Modulo per la presentazione delle osservazioni per i piani/programmi/progetti sottoposti a procedimenti di valutazione ambientale di competenza statale

ID: Codice procedura (ID_VIP/ID_MATTM): 12691

“Progetto di un impianto eolico denominato “Pitigliano” ubicato nei comuni di Pitigliano (GR) e Sorano (GR) costituito da 20 (venti) aerogeneratori di potenza nominale 7,0 MW per un totale di 140,0 MW con relative opere connesse ed infrastrutture indispensabili”

TESTO DELLE OSSERVAZIONI

IMMAGINE n 5. Mappa eolici elaborata dall'Associazione Amici della Terra. La mappa evidenzia il cumulo degli impianti tra Lazio e Toscana.

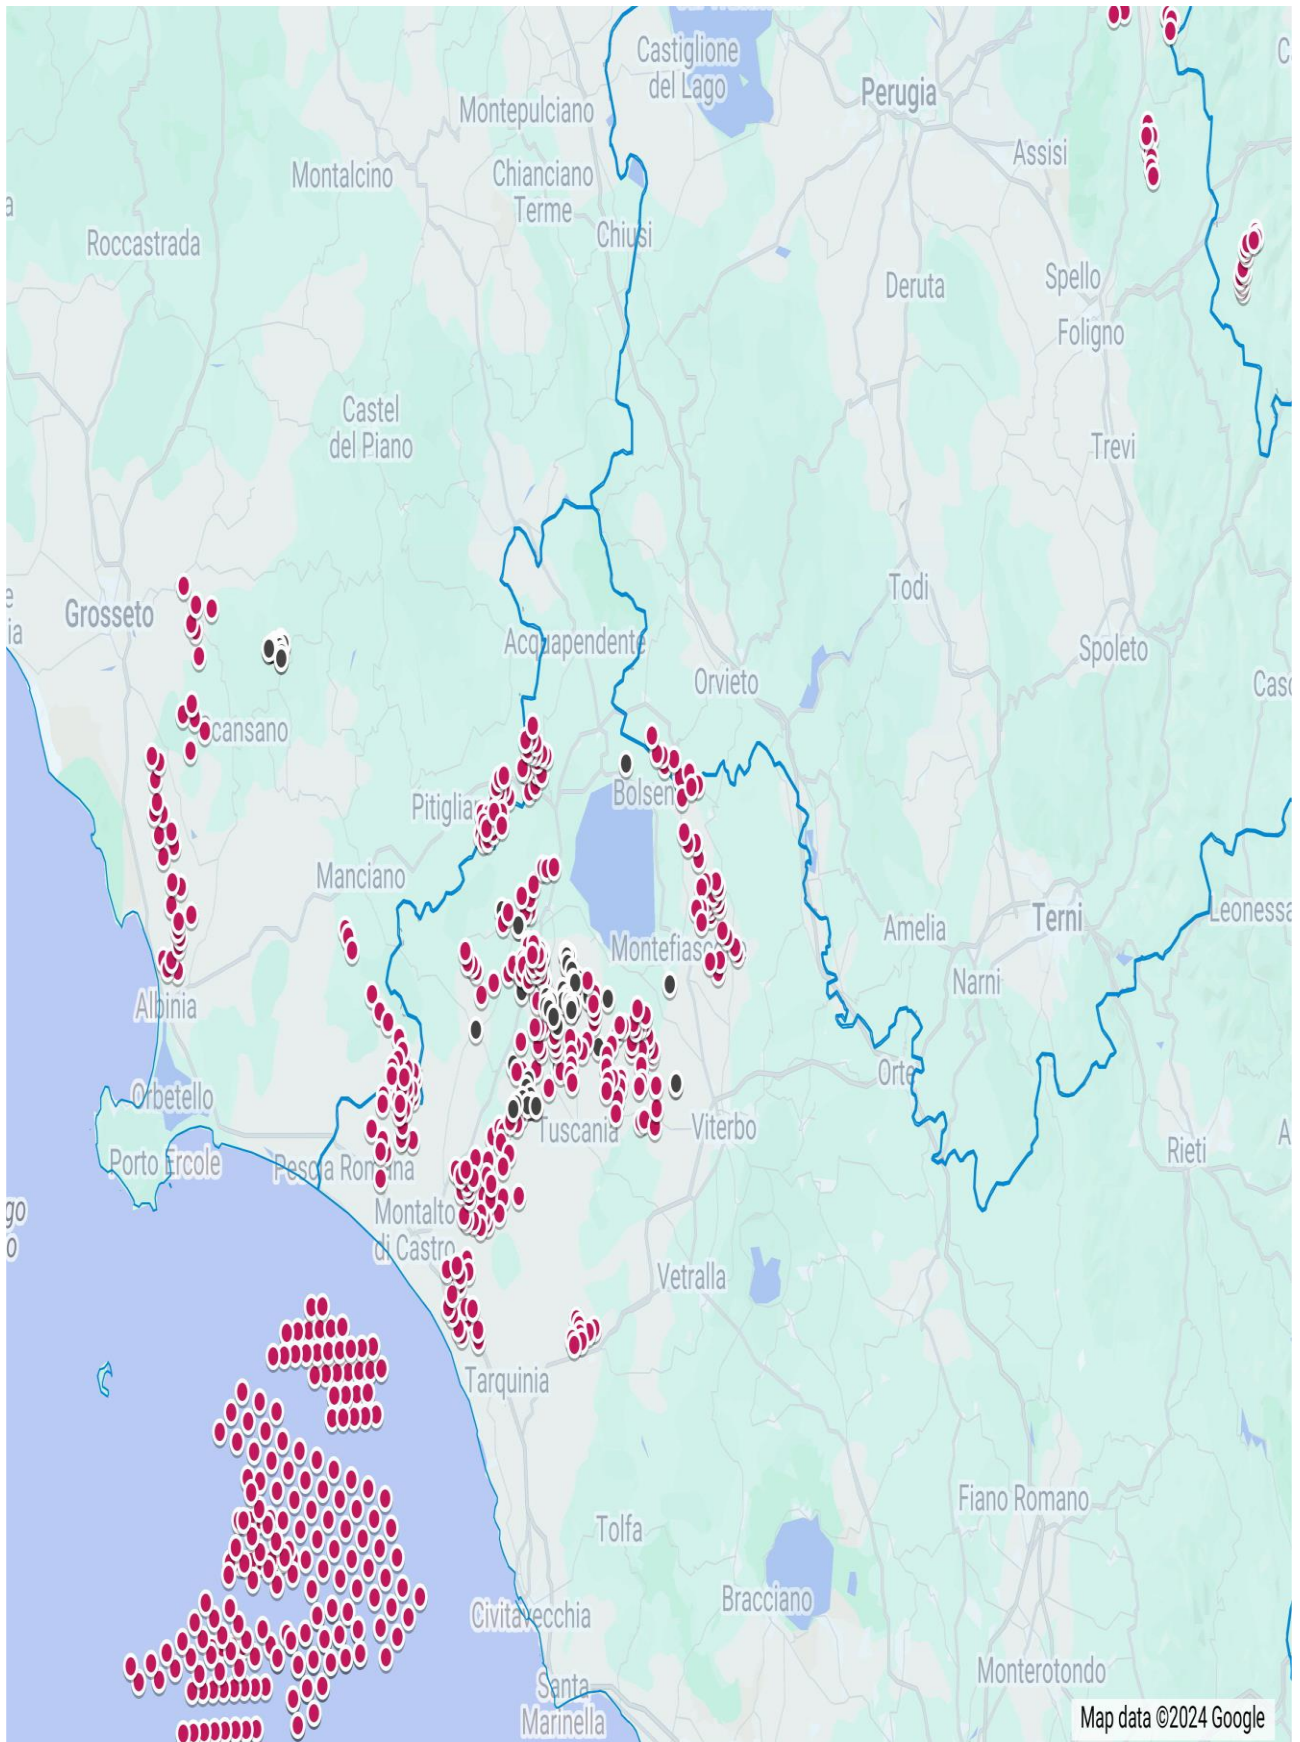
Riguardo al cumulo degli impianti FER, le mappe prodotte dalla proponente riguardano, come già evidenziato, soltanto una parte molto piccola degli impianti FER dell'area intermedia e vasta e in particolare di quelli eolici che contribuiscono a creare un notevole cumulo e la saturazione del territorio tosco laziale. Riguardo al cumulo dei soli impianti eolici si riporta la mappa dell'intervisibilità degli impianti eolici elaborata dall'Associazione nazionale “Amici della Terra”.

IMMAGINE n. 5 Mappa prodotta dalla proponente dove si vede che è stato ignorato il vincolo di notevole interesse pubblico ex art. 136 del CBC dell’Orlo della Caldera di Latera. Nelle sue fasce di rispetto ricadrebbero diversi aerogeneratori.

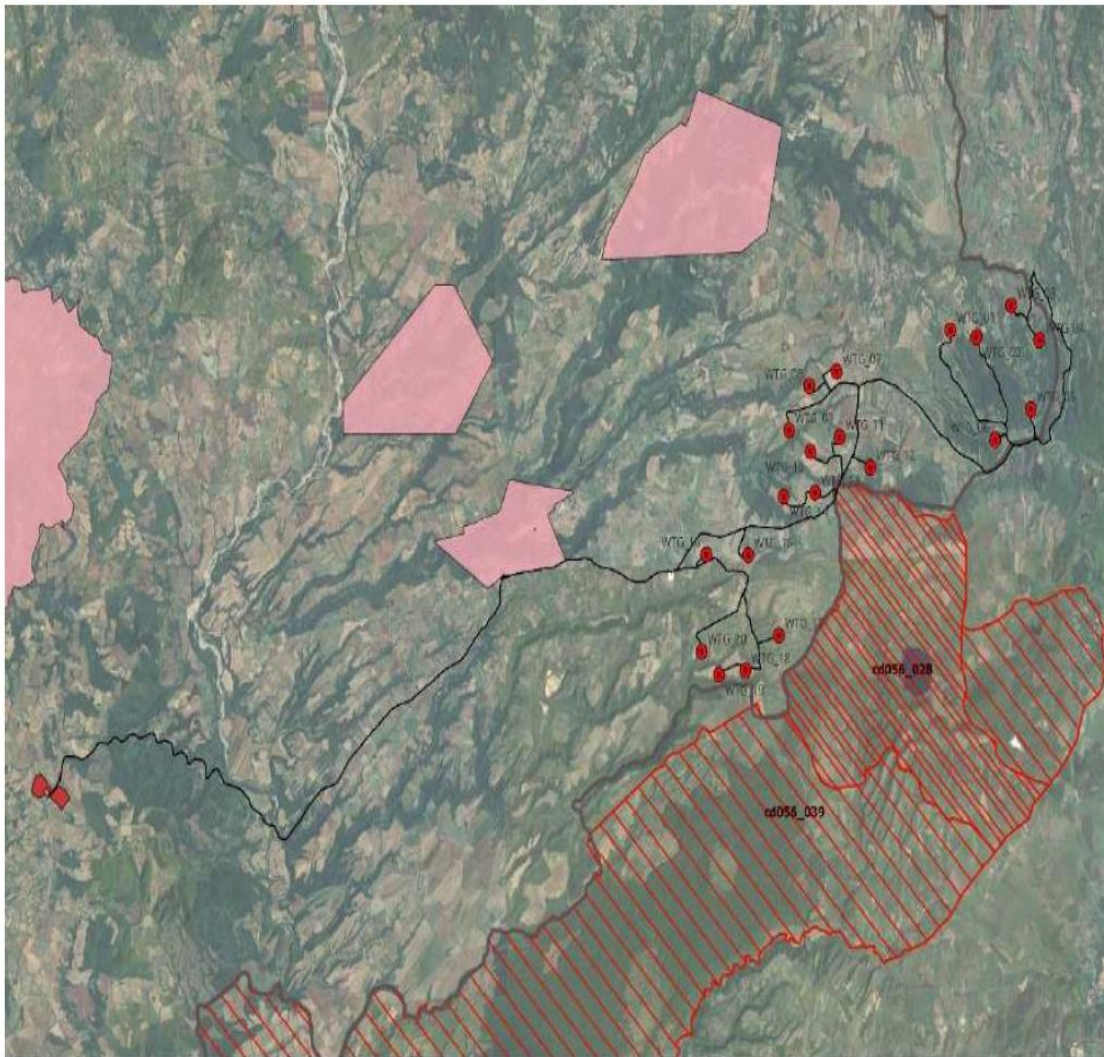
Culturali “*Ambito paesaggistico, geologico e geomorfologico dell’orlo della caldera di Latera ...*” Non vengono nemmeno citati gli impianti eolici in progetto al MASE, il “Rempillo” (6 aerogeneratori) e un altro in verifica amministrativa di 14 aerogeneratori e 72, 6 MW. Ad oggi nei territori di Pitigliano, Sorano e in quello limitrofo potenzialmente potrebbero essere insediati 40 aerogeneratori alti 200 metri e larghi 170. Ma la proponente non cita neanche altri impianti che creerebbero il cumulo e quindi maggiore impatto. Infatti, sul territorio della “Città del Tufo” (Sorano e Pitigliano) impatterebbero anche l’impianto eolico “Montarzo” di Onano con 13 aerogeneratori con le dimensioni ricordate, l’altro eolico industriale nel territorio di Valentano con sette aerogeneratori (stesse dimensioni), gli impianti di Farnese con un minieolico di 3 Torri alte 60 metri già installate in località Poggio del Crognolo e l’impianto eolico industriale “Vallerosa” (7 aerogeneratori alti 200 metri e larghi 158 metri) in procedura VIA presso la Regione Lazio. Inoltre, altri impianti del minieolico già presenti a Valentano, Cellere e Piansano e due progetti eolici industriali con le stesse dimensioni (200 m x 170 m) nel Comune di Ischia di Castro. La valutazione del cumulo non prende neanche in considerazione gli impianti industriali di fotovoltaico e agrivoltaico in progetto a Farnese, Valentano, Ischia di Castro, Cellere. L’impianto geotermico in procedura Via al MASE, progettato nella Caldera di Latera. Quindi è stata effettuata una valutazione del potenziale impatto cumulativo non veritiera a dispetto di quanto affermato dalla proponente che sostiene di aver preso in considerazione uno spazio di 10 km intorno al suo impianto per gli impatti che si creerebbero.

IMMAGINE n. 7 Mappa della intervisibilità degli impianti eolici elaborata dall'Associazione nazionale Amici della Terra. La mappa non è aggiornata comunque rende molo bene dell'enorme impatto visivo creato dal cumulo degli impianti.

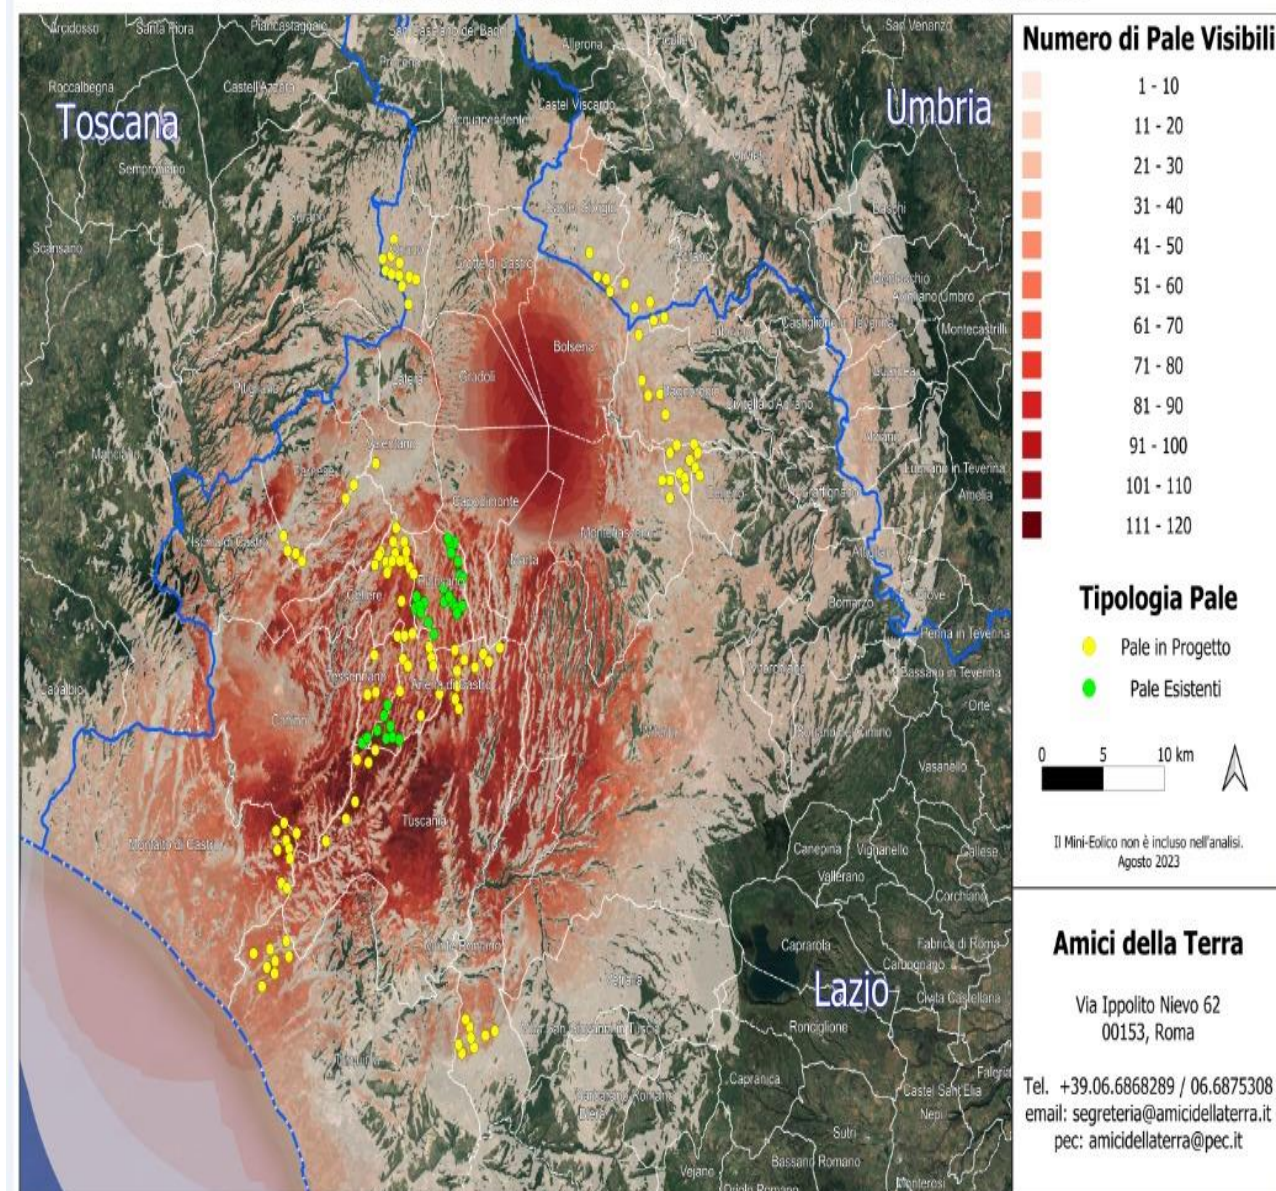
Se agli impianti eolici rappresentati qui sopra che non comprendono sia l'impianto eolico Pitigliano e le altre 14 pale del progetto eolico in verifica amministrativa sempre nel territorio di Pitigliano si aggiungono i migliaia di ettari (7000 fin'ora) di territorio occupato dagli impianti fotovoltaici e agrivoltaici e dalle altre tipologie appare chiaro il numero spropositato degli impianti FER nella bassa toscana e nella Tuscia.
